Plan Local d'Urbanisme intercommunal

Modification n°2

Mémoire en réponse  
(Document 3/5)

#### Objet M20 Le Hinglé

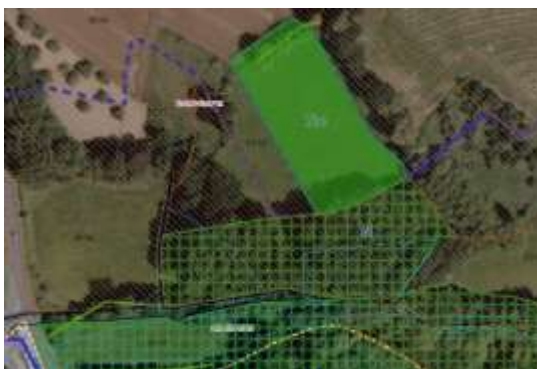
*Quel nombre de logements minimum dans les OAP 5 et 6 ?*

Les OAP 5 et 6 permette l'inscription d'un projet de reconfiguration d'espace public et d'entrée de ville et n'ont pas pour vocation la création de logements.
